Wielobranżowy projekt budowlany i wykonawczy  
opracowany w okresie 2008-2010 przez pracownię  
Portal - pp sp. z ograniczoną odpowiedzialnością spk  
Zmiany w zakresie opisanym na rysunkach i w opisie  
wprowadzone w sierpniu i wrześniu 2012

SZCZECIŃSKIEGO PARKU NAUKOWO-  
TECHNOLOGICZNEGO PRZY UL. NIEMIERYŃSKIEJ  
W SZCZECINIE

**RZUT PARTERU - zmiany**

C1z

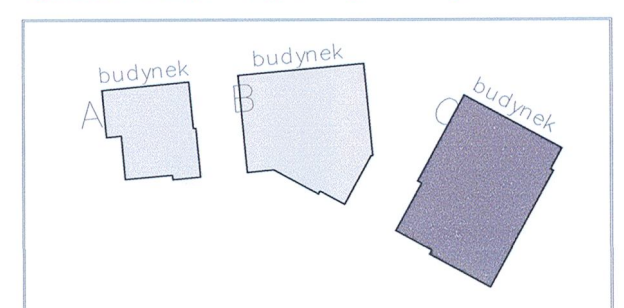
-zakres zmian wprowadzonych po konsultacjach z rzeczoznawcami ds.ppoż

- Zmiana podziału i funkcji podstawowej pomieszczenia na potrzeby budowy (z funkcji biurowej na pomocniczą dla funkcji konferencyjnej)
- Wydzielenie częściowo przeksztalcanego obiektu mobilnych (np. typu Hufor) w miejsce ścian szklanych z płyt g-k

- Korekta układu słupów podwieszanych, opraw oświetleniowych i ameństatów.
- Pozostawienie dodatkowych drzwi do wydziałnych na parterze pomieszczeń (4 szt. drzwi D 37 oraz dodatkowe drzwi D 33)

- Układanie i funkcji małych sal konferencyjnych i pom. socjalnych - wprowadzenie na dodatkowe sanitariaty, dwa pokoje dla tłumaczy konferencyjnych, pomieszczenie techniczne oraz magazyn (wraz z elementami wykończenia i wyposażenia wnętrza).

- Oświetlenie zewnętrzne i wewnętrzne - wyeliminowanie okien pomiędzy pom. dla tłumaczy i technika a korytarza.
- Wprowadzenie dodatkowego kanalu wentylacyjnego 30 x 30 cm na potrzeby nowych sanitariatów.

- Wydzielenie ściany systemową w słuskie aluminiowej (częściowo przeszkloną w celu umożliwienia prześwieclania światła / w pełni przeszkloną w przypadku wystąpienia trudności z działaniem przesłony przesuwalnej D 16)

- Korynka lady recepcyjnej
- Rezygnacja z 5 sztuk drzwi dymoszczelnych (D21) na parterze, i II piętrze
- Rezygnacja z 1 sztuki drzwi na I piętrze o przesłani atrium ścianami stalowymi (układ przesłanki i ścian pełnych jak w projekcie pierwotnym) o odporności EI 30

- Rezygnacja z balustrad wzduż głąbi korytarzy
- Rezygnacja z 1 sztuki drzwi pełnych oraz kurtyn przeciwdymowych wydzieliących fragmenty korytarzy na II i III piętrze o przesłaniach luku wejściowego, na rzecz ścian szklanych pełnej wysokości i odporności EI 30

- Zmiana szerokości w świetle (na 130cm) i materiału (z aluminium na stal) drzwi D 130
- Zmiana szerokości w świetle (na 130 cm) i materiału (z aluminium na stal) drzwi z przesłonkami do klaki schodowej (D 29)

- Zmiana szerokości w świetle (na 130cm) drzwi zewnętrznych D21 i D21'
- Zmiana szerokości w świetle (na 1270 mm) drzwi na parterze na szerokość - D 37a

- Zamiana łazienki dla osób niepełnosprawnych na II piętrze na toaletę z nysiatkami (pom. nr 18)
- Podział sal konferencyjnych na II i III piętrze na 4 mniejsze

- Zmiana wpustów dachowych na podgrzewane (typu SIT) - wprowadzenie na parterze i I piętrze (w przypadku już wykonanych wpustów) - ograniczenie ogrzewania za pomocą kalibru grzewczego.

Zamiana izolacji od dolnej krawędzi strachu do 30cm ponad poziom terenu projektowanego na izolację typu cieplnego
